## revised 公開質問状 2007 年 11 月 version

### 2 ビーム VERA システムとその観測計画に関する質問事項

三好 真 (VLBI 天文学)

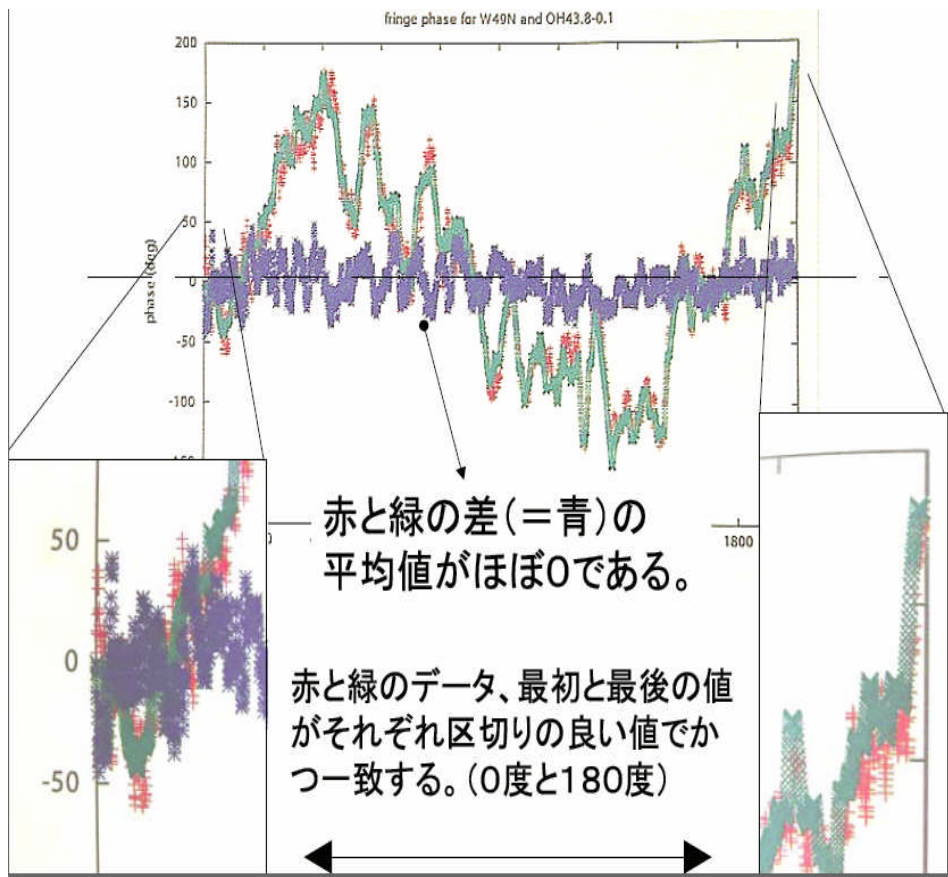
0) 許容 2 ビーム間光路長差は大気こみで 100 ミクロンですが、とくにアンテナ部分に関しては仕様で光路長差 50 ミクロンを規定しています。アンテナの受け入れに関してどのような測定を行ってこれを検取・確認したのでしょうか? (ここで光路長差はその時間変動成分ではなく、絶対値としての光路長差です。)

同一データにおける単純な引き算の結果（黄色塗りの部分）

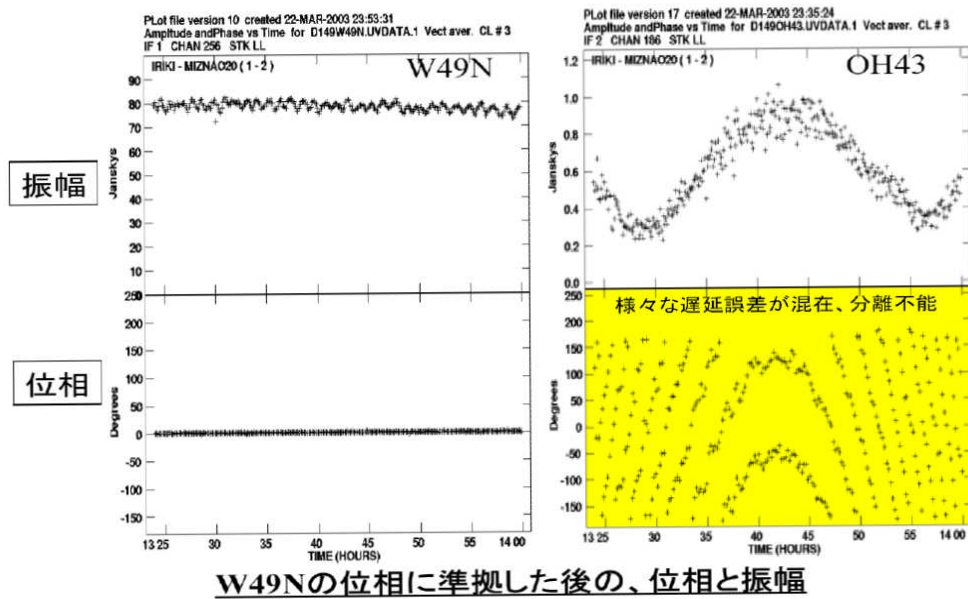
1) Honma 他(PASJ,55, L57-L60 2003)の fig 1 は一般的な位相差の図ではないので相対 VLBI の効果を示す例としては不適當。

まず、fig1 は異常にきれいであり、

- a. 左端のスタート位相が共に 0 度であること。
- b. 最後の値が共に 180 度であること。

c. fig1 の下段の位相差平均値が 0 らしいこと。これはア priori 天体位置が完全に正しかったことを意味する。メーザスポットのア priori 位置はせいぜい 0.1 秒角精度なので、位相差平均値はほとんどの場合、non 0 値となる。以上 a, b, c が同時に起こる確率はきわめてひくい。

実際の visibility から単純な差を求めると下図の (黄色塗り部分) ようになる。本来相対 VLBI という位相差は単純に位相の引き算をいう。追尾位置をずらす、既知の誤差分を修正するといったことはしてもよい。しかしながら、相関器遅延追尾パラメータでの大気項の正負を間違えており、それにまだ気がついていないこの時期にこのようなきれいな位相差がでるのはおかしい。相対 VLBI による大気位相変動のキャンセル効果をしめす際には、別の結果を用いるべきである。

以下の質問 1 における図は対応が間違っていたことが判明しました。観測日が異なるデータを対比していました。修正します。質問事項は変わりません(2007/11/11)
